**VĚC: VYSVĚTLENÍ ZADÁVACÍ DOKUMENTACE Č. 6**

v rámci zadávacího řízení na zadání veřejné zakázky s názvem „**Revitalizace koupaliště Lhotka, Praha 4 – II. etapa**“ zahájeného dne 27. 9. 2018 formou uveřejnění výzvy k podání nabídek a prokázání splnění kvalifikace podle § 53 zákona č. 134/2016 Sb., o zadávání veřejných zakázkách, ve znění pozdějších předpisů (dále jen „**zákon**“) zadavatel, Městská část Praha 4, IČ: 000 63 584, se sídlem Antala Staška 2059/80b, PSČ 140 46, Praha 4, obdržel dne 9. 10. 2018 žádosti o vysvětlení zadávací dokumentace dle § 98 odst. 1 zákona.

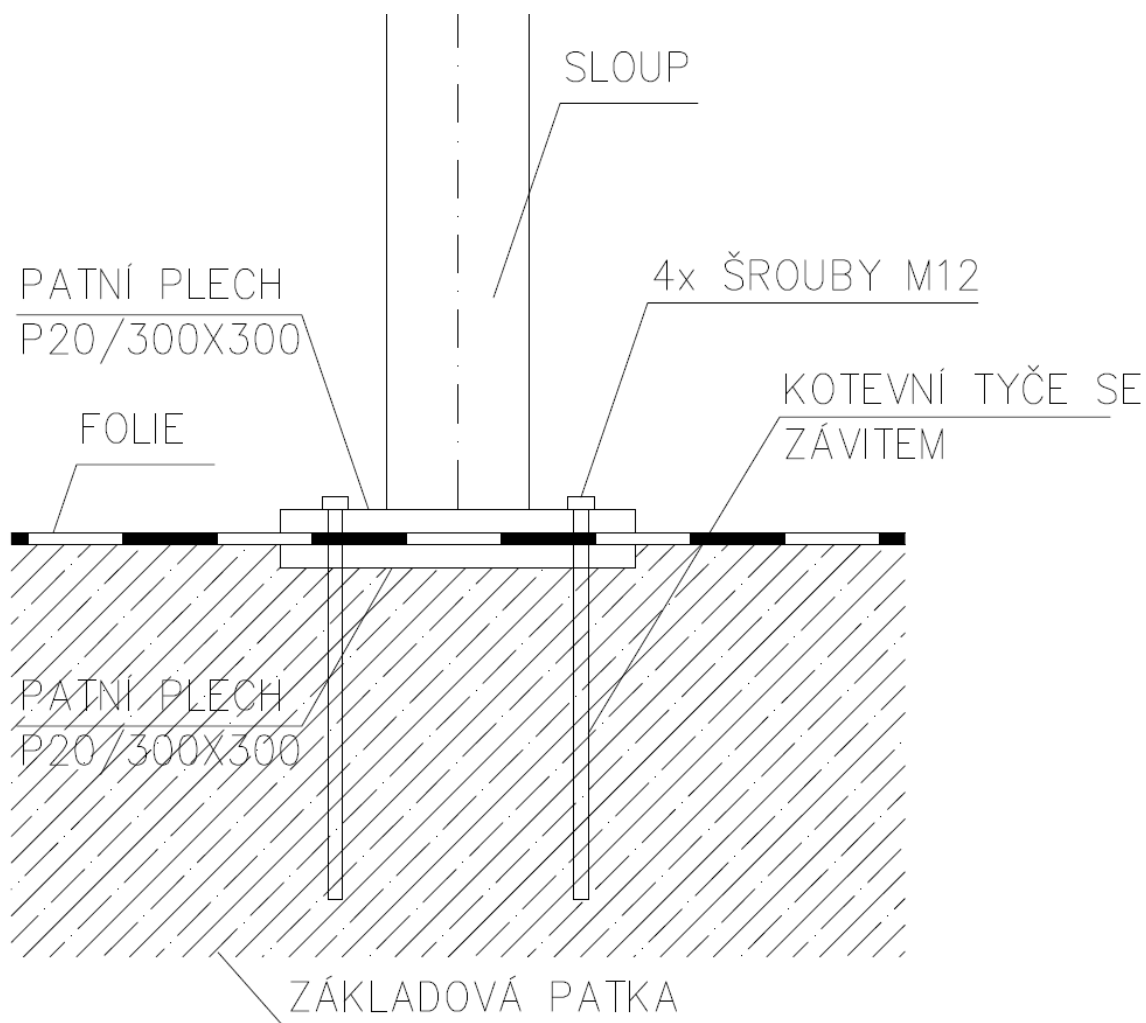
„Sauny: „Kpl“... budou požadována například nějaká odpočívadla, lavičky, úpravy stávající budovy, atd. jak náležitě a odpovídajícím způsobem ocenit?“

Dodávka sauny bude obsahovat také lehátka v celkovém počtu 2x6. Lehátka budou dřevěná, saunová – viz referenční obrázek. Dále budou dodávkou SAUNY kompletní vybavené saunové kabiny, vč. vnitřního vybavení a související stavební přípravné práce jsou obsaženy v kompletní dodávce a uchazeč je ocení v rámci kompletní položky.
